Modulo per la presentazione delle osservazioni per i piani/programmi/progetti sottoposti a procedimenti di valutazione ambientale di competenza statale

ID: Codice procedura (ID_VIP/ID_MATTM): 12691

“Progetto di un impianto eolico denominato "Pitigliano" ubicato nei comuni di Pitigliano (GR) e Sorano (GR) costituito da 20 (venti) aerogeneratori di potenza nominale 7,0 MW per un totale di 140,0 MW con relative opere connesse ed infrastrutture indispensabili”

Immagine 1. Vincoli ex art. 136 del CBC dal PIT della Regione Toscana e zona approssimativa dove è progettato l'impianto industriale.

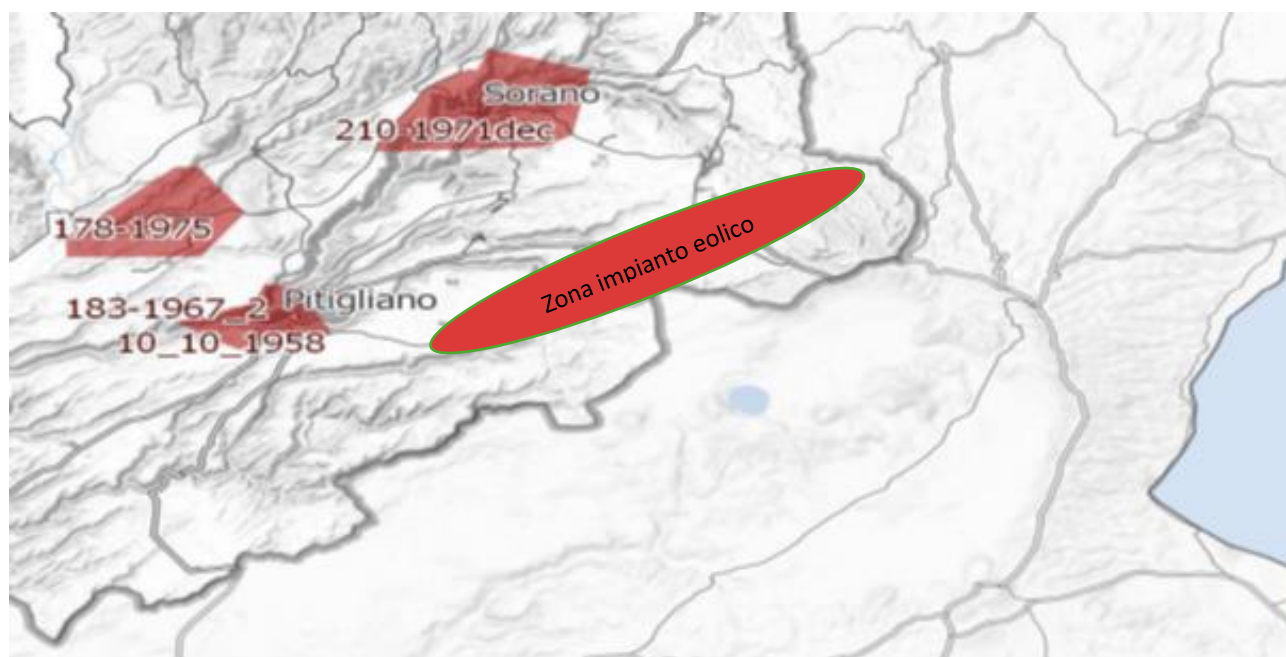
Al contrario si evidenzia che l'impianto eolico industriale citato non solo ricadrebbe con tutti e 20 gli aerogeneratori all'interno delle fasce di rispetto di 3 km dei due vincoli paesaggistici di notevole interesse pubblico esistenti nella Regione Lazio e con una parte di essi nel vincolo paesaggistico del centro abitato di Sorano (GR), quindi in aree non idonee all'installazione di impianti di energia rinnovabile. Addirittura, alcuni aerogeneratori sarebbero ubicati a poche centinaia di metri dai perimetri dei due vincoli paesaggistici laziali ex art 136 del CBC. (Nell'Allegato n. 3 sono riportate le immagini che illustrano in maniera dettagliata quanto affermato).

E ancora, come sostiene la stessa Proponente, parte dell’impianto si verrebbe a trovare a 3,5 km dal centro abitato di Sorano. Infatti, due degli aerogeneratori WTG 08 e 09, sono addirittura all’interno delle fasce di rispetto dei 3 km del vincolo paesaggistico di notevole interesse pubblico ex art 136 del CBC. Si evidenzia che così si crea

un'ulteriore incompatibilità con la tutela del Paesaggio.

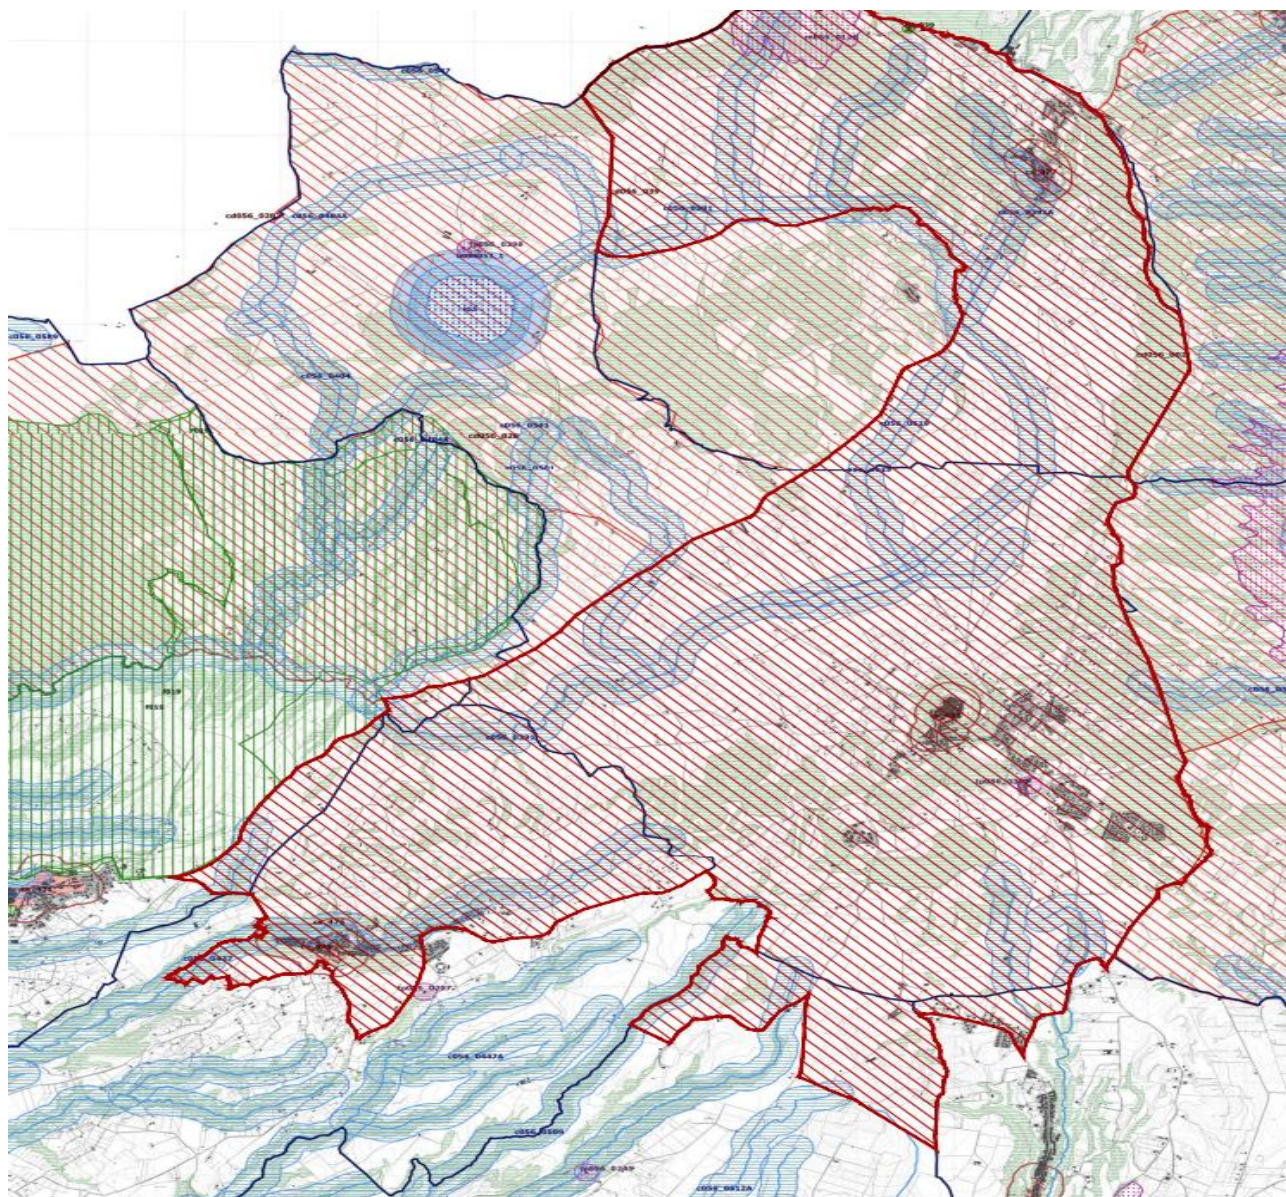
Come è illustrato nell'immagine si ribadisce che l'impianto industriale *Pitigliano* ricade completamente all'interno delle fasce di rispetto dei due vincoli di notevole interesse pubblico e lambisce quelle di un terzo vincolo e quindi come affermato dal Consiglio di Stato nelle sentenze citate, l'impianto è insediato in area non idonea ai sensi dell'art. 20 comma 8 lettera c quater del D.Lgs. n. 199/2021 e ss.mm.ii al contrario di quanto sostiene la proponente.

Si ricorda inoltre che il vincolo dell'”*Orlo della Caldera di Latera* ha cucito insieme i due vincoli enunciati e già esistenti della *Conca del Lago di Bolsena* (D.M. 24.10.1960 e D.M. 22.05.1985) e la *Conca del Lago di Mezzano* e territorio circostante (DM 22.05.1976 “*Conca del Lago di Mezzano e territorio circostante*” e DM 22.05.1984 “*Selva del Lamone*”) testimoniando, se ce ne fosse stato ancora bisogno, il notevole pregio paesaggistico di tutta l'area. Pregio paesaggistico arricchito dal valore naturalistico della confinante Riserva Naturale regionale *Selva del Lamone* con la sua Area Contigua e i vari siti *Natura 2000* e le due aree di importanza internazionale per gli uccelli, *IBA 099 Lago di Bolsena* e la *012 Selva del Lamone*. Inoltre, si segnala anche l'impatto sulle tradizioni agroalimentari con la zona DOC vino bianco di Pitigliano, del Pecorino Toscano DOP, dell'olio extravergine di oliva DOP Canino, la Lenticchia di Onano, il vino Aleatico e il fagiolo del Purgatorio di Gradoli e altri pregiati prodotti tipici locali del *Biodistretto del Lago di Bolsena* che comprende anche i comuni laziali interessati dall'impianto industriale.

Immagine 3. Cumulo di una parte di impianti eolici, fotovoltaici e geotermici industriali in progettazione ed esistenti intorno all’eolico industriale Pitigliano.

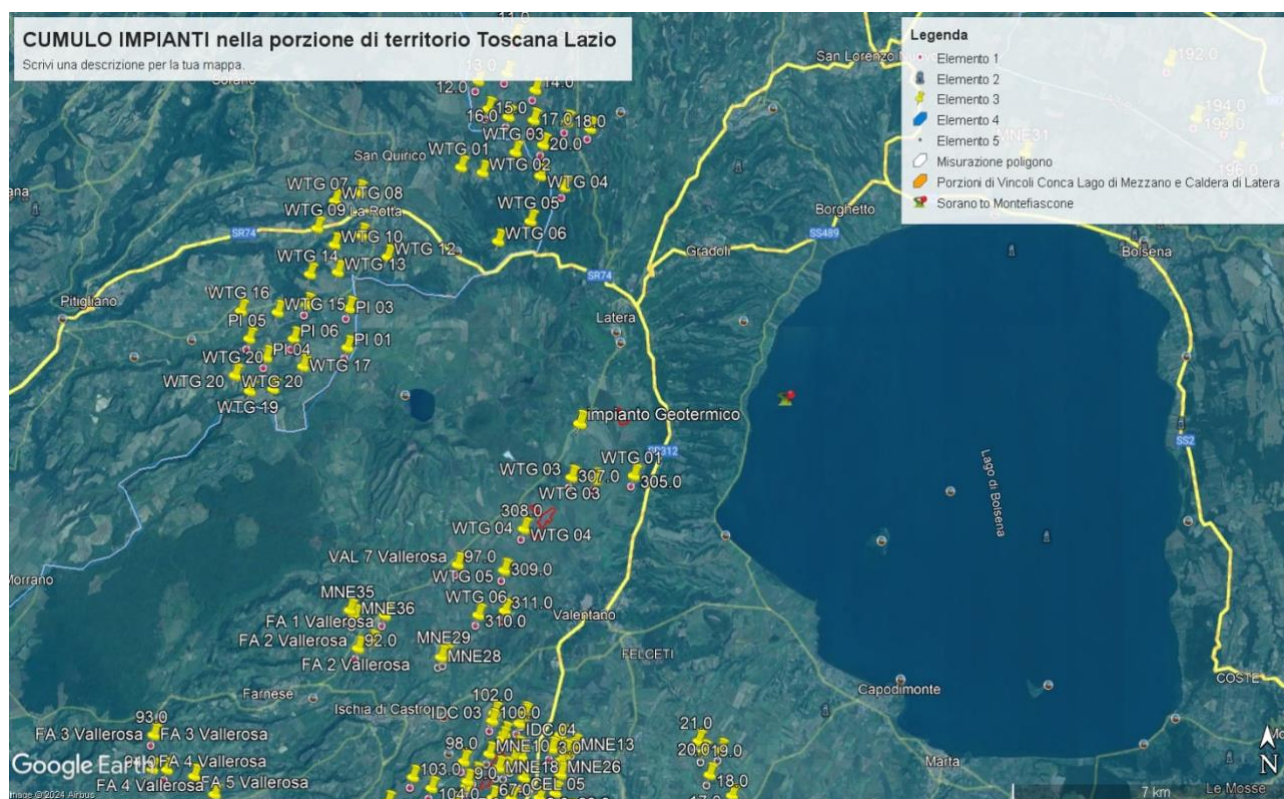
scale di studio (vasta, intermedia e di dettaglio...". Le analisi debbono non solo definire l'area di visibilità dell'impianto eolico industriale, **ma anche il modo in cui l'impianto viene percepito all'interno del bacino visivo.** Le analisi visive debbono inoltre tenere in opportuna considerazione **gli effetti cumulativi derivanti dalla presenza di più impianti".** Nella Relazione Paesaggistica e nello Studio di Impatto Ambientale prodotte dalla proponente come già evidenziato è stato ignorato il vincolo paesaggistico di notevole interesse pubblico ex articolo 136 del Codice dei Beni Culturali "*Ambito paesaggistico, geologico e geomorfologico dell'Orlo della Caldera di Latera ...*" Non vengono nemmeno citati gli impianti eolici in progetto al MASE, il *Rempillo* (6 aerogeneratori) e un altro in verifica amministrativa di 14 aerogeneratori e 72,6 MW. Ad oggi nei territori di Pitigliano, Sorano e in quello limitrofo potenzialmente potrebbero essere insediati 40 aerogeneratori alti 200 metri e larghi 170. Ma la Proponente si guarda bene dal citare gli altri impianti che creerebbero il cumulo e quindi maggiore impatto. Infatti, sul territorio della *Città del Tufo* (Sorano e Pitigliano) impatterebbero anche l'impianto eolico *Montarzo* di Onano con 13 aerogeneratori dalle dimensioni ricordate, l'altro eolico industriale nel territorio di Valentano con sette aerogeneratori (stesse dimensioni), gli impianti di Farnese con un minieolico di 3 Torri alte 60 metri già installate in località *Poggio del Crognolo* e l'impianto eolico industriale *Vallerosa* (7 aerogeneratori alti 200 metri e larghi 158 metri) in procedura VIA presso la Regione Lazio. Inoltre, altri impianti del minieolico già presenti a Valentano, Cellere e Piansano e due progetti eolici industriali con le stesse dimensioni (200 m x 170 m) nel Comune di Ischia di Castro. La valutazione del cumulo non prende in considerazione neanche gli impianti industriali di fotovoltaico e agrivoltaico in progetto a Farnese, Valentano, Ischia di Castro, Cellere e neppure l'impianto geotermico in procedura VIA al MASE, progettato nella *Caldera di Latera*. Quindi è stata effettuata una valutazione del potenziale impatto cumulativo non veritiera a dispetto di quanto affermato dalla Proponente che sostiene di aver preso in

considerazione uno spazio di 10 km intorno al suo impianto per gli impatti che si creerebbero.

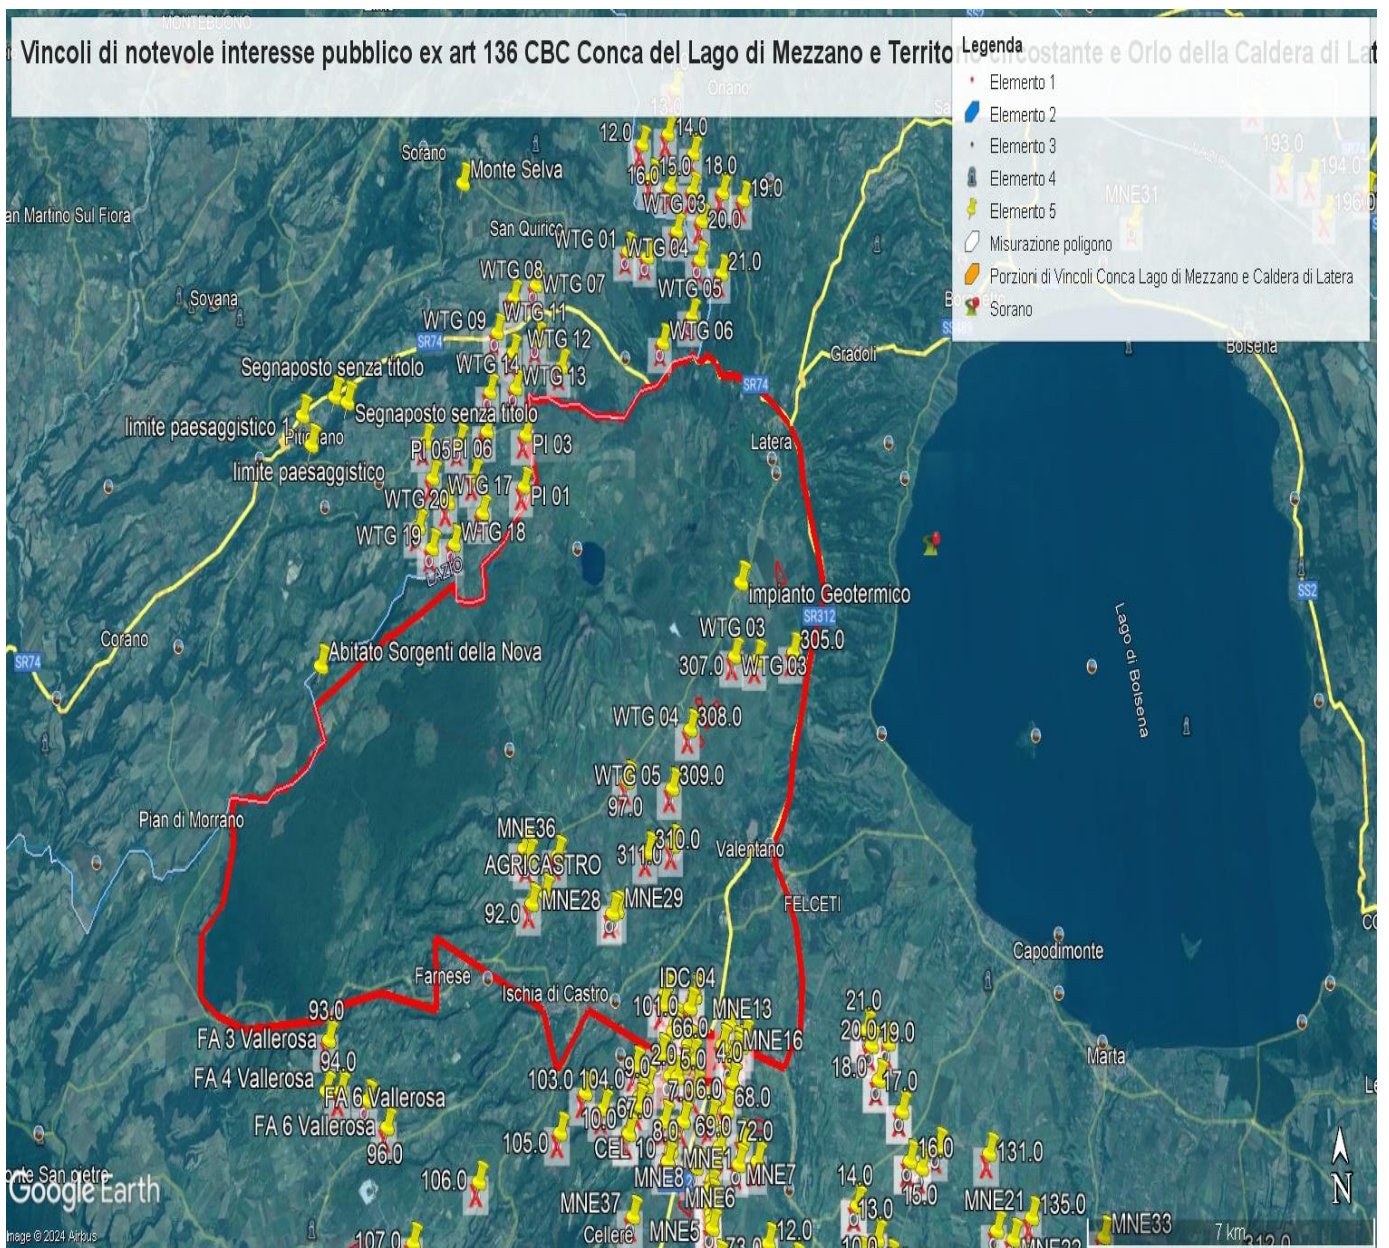
L'impianto eolico *Pitigliano* pur essendo esterno al confine provinciale e regionale ma nelle sue immediate vicinanze (a soli 100 metri i primi due aerogeneratori) oltre ad impattare sul territorio e sulle economie di cinque Comuni del Lazio (Farnese, Onano, Latera, Valentano, Grotte di Castro e Gradoli) si trova nelle fasce di rispetto dei Beni di notevole interesse pubblico, come si è evidenziate nelle Osservazioni precedenti, e crea degli impatti negativi anche sui beni naturalistici, come verrà dettagliato nell'Osservazione relativa alla Vinca. Inoltre, andrebbe a sommarsi al già enorme cumulo di impianti eolici e fotovoltaici e geotermici che creano una elevata criticità ambientale nella provincia di Viterbo e interferiscono anche con il territorio toscano come si può vedere dalle varie immagini dell'Allegato n. 3.

IMMAGINE n 2. Mappa eolici elaborata dall'Associazione Amici della Terra. La mappa evidenzia il cumulo degli impianti tra Lazio e Toscana.

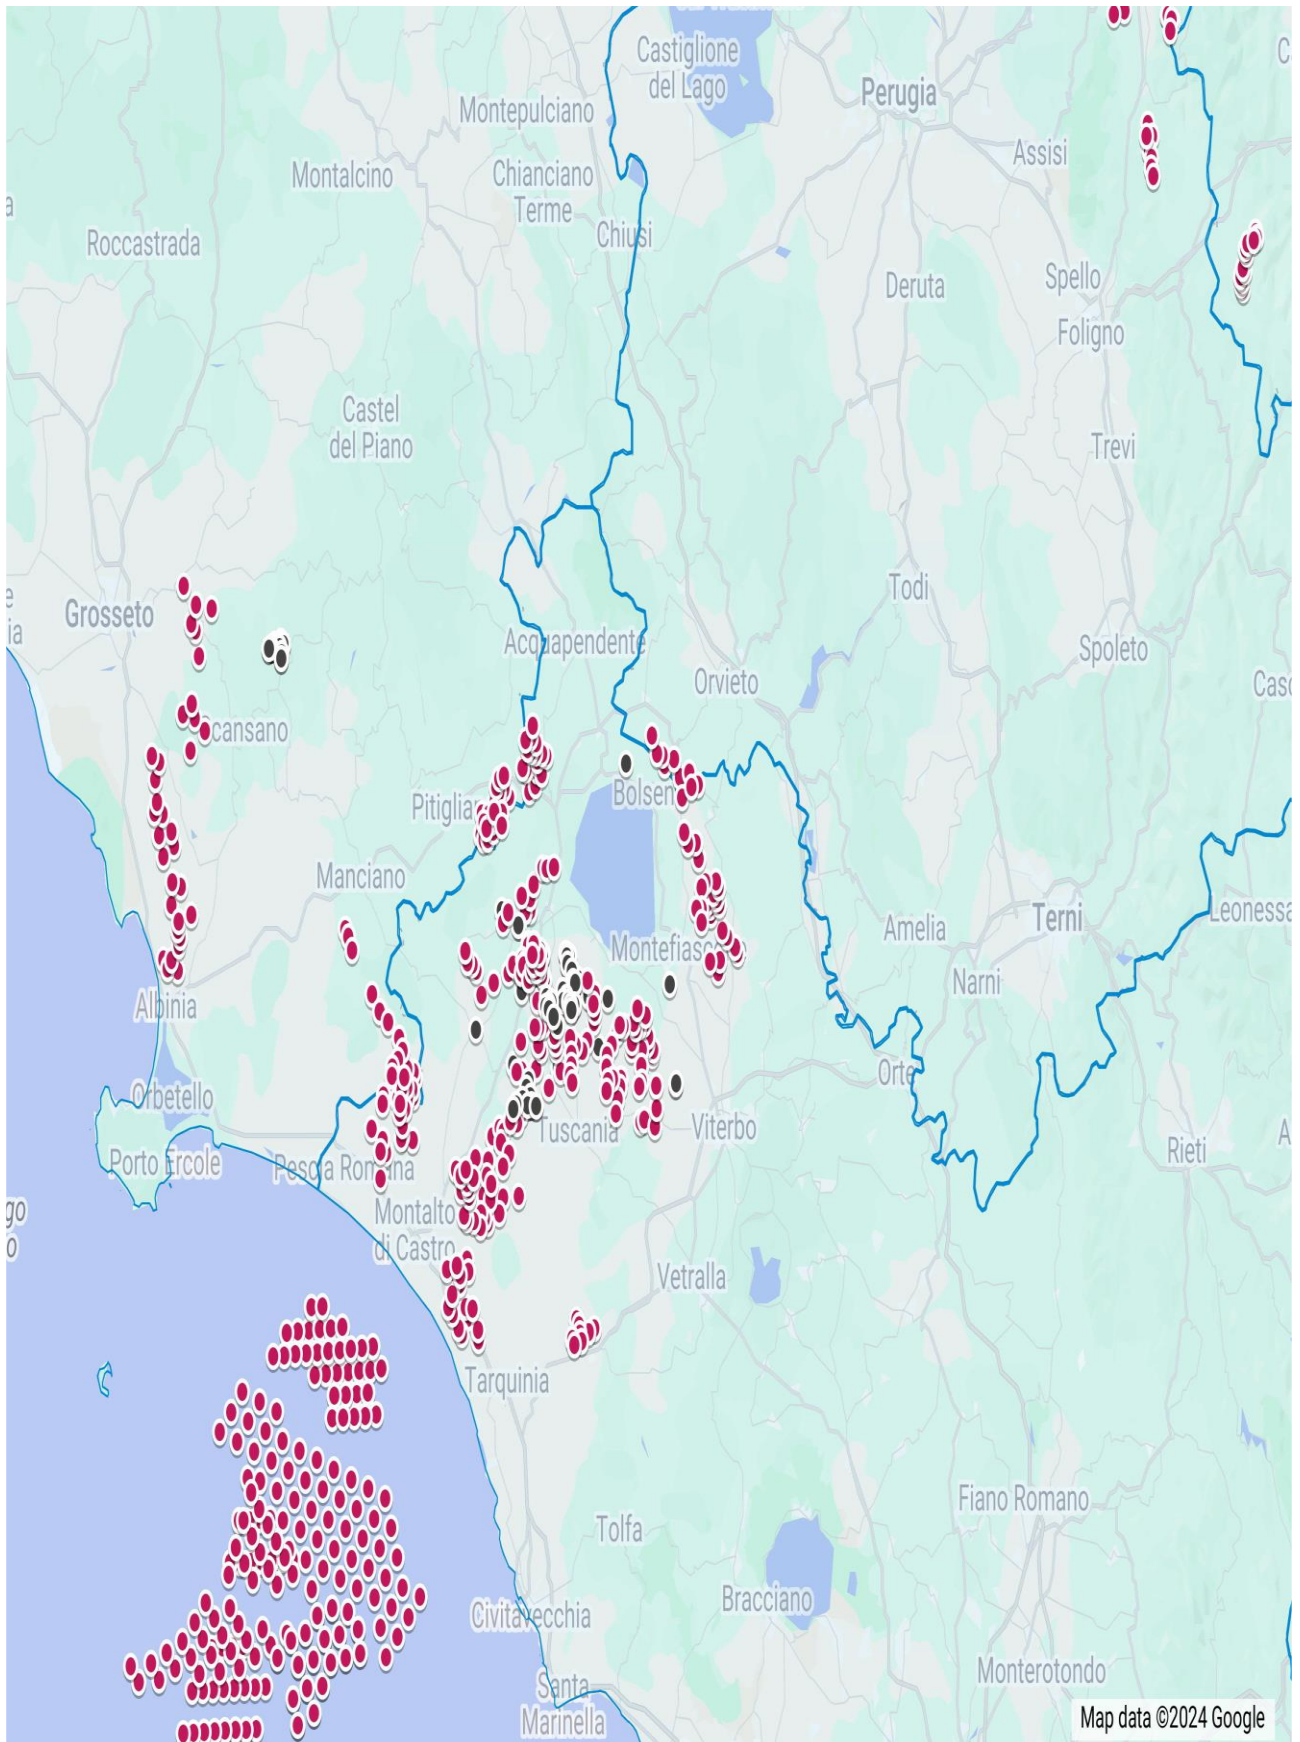
Riguardo al cumulo degli impianti FER, le mappe prodotte dalla proponente riguardano, come già evidenziato, soltanto una parte molto piccola degli impianti FER dell'area intermedia e vasta e in particolare di quelli eolici che contribuiscono a creare un notevole cumulo e la saturazione del territorio tosco laziale. Riguardo al cumulo dei soli impianti eolici si riporta la mappa dell'intervisibilità degli impianti eolici elaborata dall'associazione nazionale *Amici della Terra*.

IMMAGINE n. 3 Mappa prodotta dalla proponente dove si vede che è stato ignorato il vincolo di notevole interesse pubblico ex art. 136 del CBC dell’Orlo della Caldera di Latera. Nelle sue fasce di rispetto ricadrebbero diversi aerogeneratori.

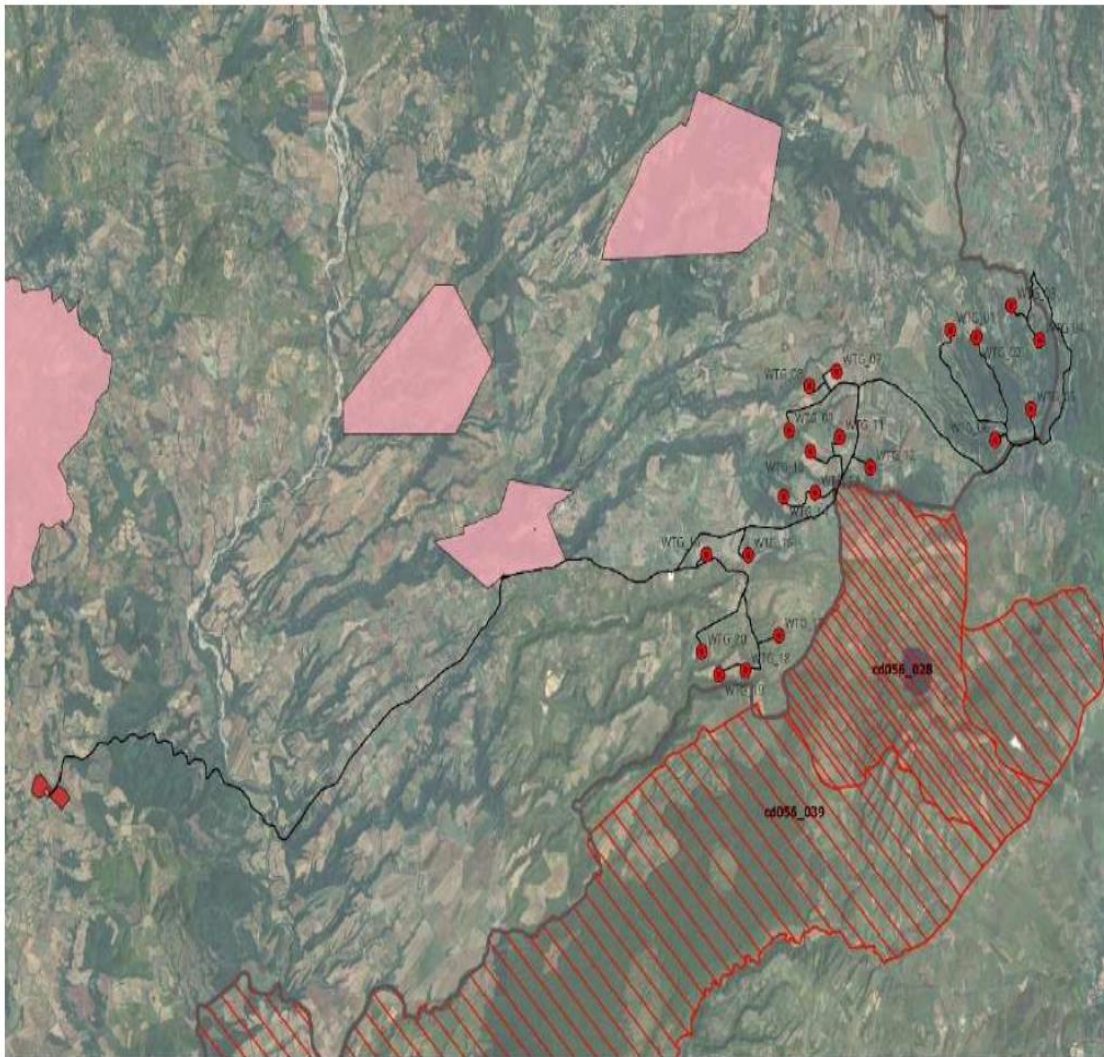
Come già si è dettagliato in atti e con cartografie, l’impianto eolico industriale denominato *Pitigliano* presenta al contrario di quanto sostenuto dalla proponente diverse incompatibilità territoriali e nello specifico proprio quelle previste dall’art. 20 comma 8 lett. c quater del d.lgs. 199/2021 considerato che tutti e 20 gli aerogeneratori ricadono nelle fasce di rispetto di diversi beni di notevole interesse pubblico ex art 136 o di beni tutelati dalla seconda parte del CBC a cominciare da quello di Sorano. .
